AUTORIDAD NACIONAL DE LICENCIAS AMBIENTALES

RESOLUCIÓN N° 1841

“Por la cual se resuelve un recurso de reposición interpuesto en contra de la Resolución 1146 del 5 de junio de 2023 y se toman otras determinaciones”

Figura 1. Criterios de delimitación del Área de Influencia del medio biótico presentada por la Sociedad.

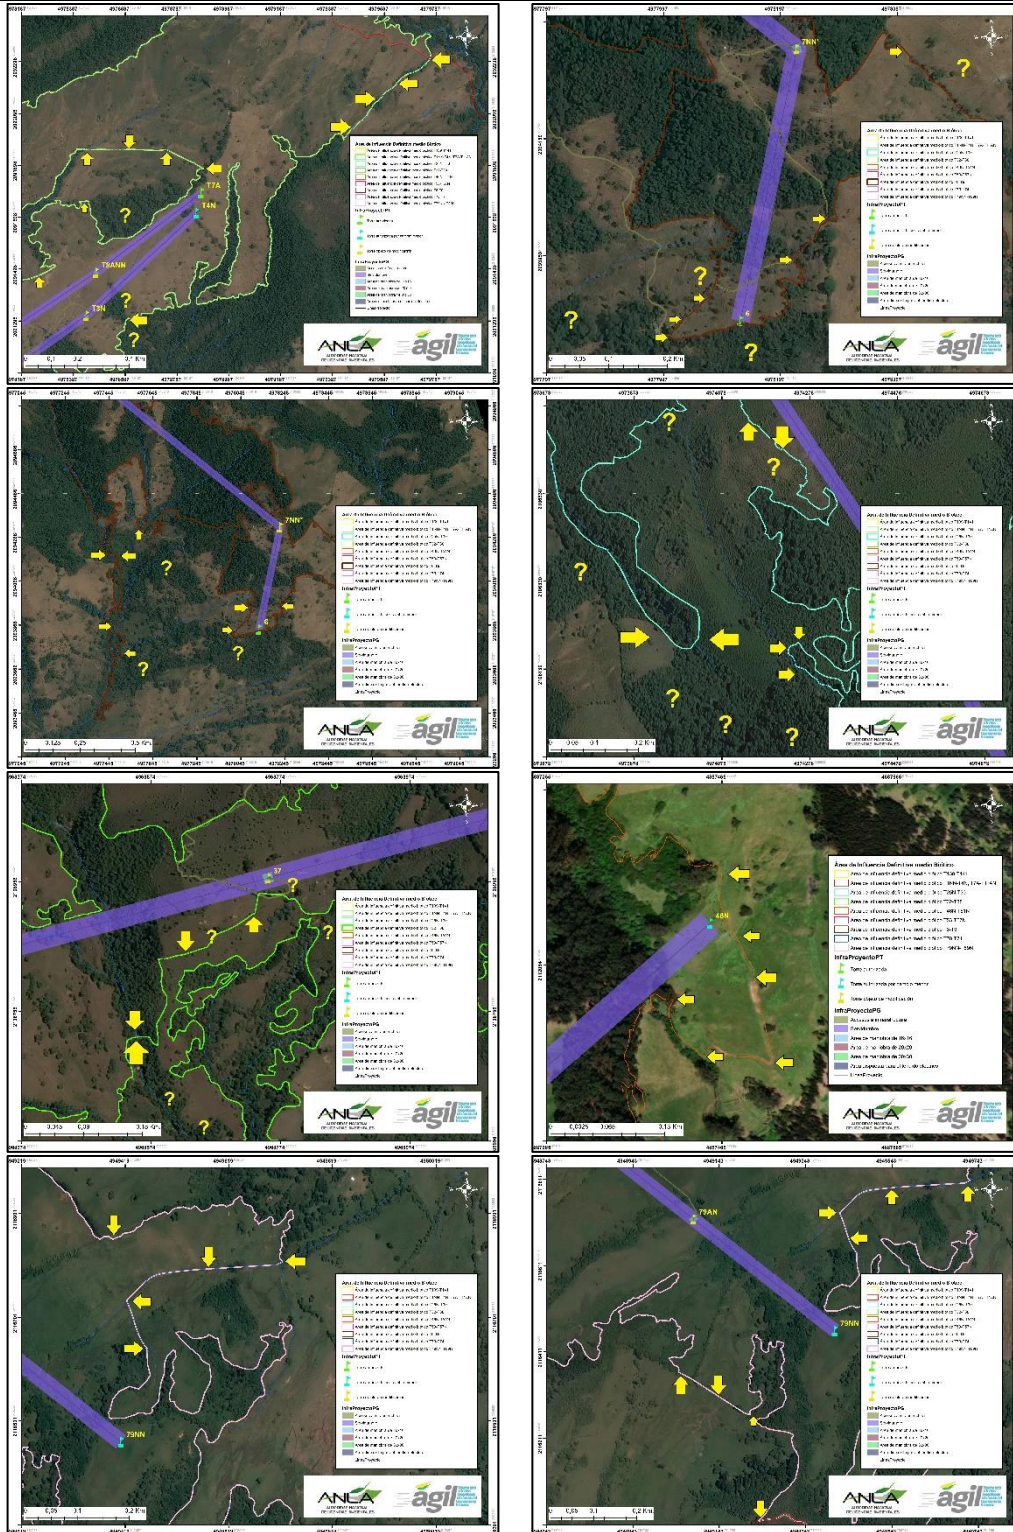
Con respecto a la potencial trascendencia de impactos el Equipo Técnico Evaluador de la ANLA identificó que, en el área de influencia del medio biótico definida por la Sociedad, en diferentes sectores se realizó la delimitación con base a criterios físicos (p.ej. caminos, senderos y drenajes sencillos); áreas que se presentan en las siguientes figuras. Entre los diferentes ejemplos expuestos, también se identificó en la delimitación del área de influencia biótica áreas sin criterio de continuidad de coberturas naturales de la tierra (p.ej. bosque de galería y/o rípario, bosque denso alto de tierra firme, bosque fragmentado y vegetación secundaria), sitios donde se debe dar mayor prioridad durante la ejecución de los monitoreos de seguimiento de fauna silvestre y la verificación de medidas de manejo establecidas por el proyecto.

De la misma forma, no se considera procedente revocar los numerales 3, 5 y 6 de la ficha “SFS Programa de seguimiento y monitoreo del recurso fauna”, como quiera que la evaluación realizada en el trámite de modificación de licencia ambiental generó incertidumbre de la trascendencia de los diferentes impactos negativos en los componentes de fauna y flora silvestre en diferentes sectores del área de influencia del medio biótico delimitada por la Sociedad, por esta razón fue necesario imponer las obligaciones establecidas en la ficha, en consecuencia, se confirman los numeral 3, 5 y 6 de la Ficha “SFS Programa de seguimiento y monitoreo del recurso fauna”, del ordinal i Medio Biótico del artículo noveno de la Resolución 1146 del 5 de junio de 2023, tal y como quedará plasmado en la parte resolutive del presente acto administrativo.
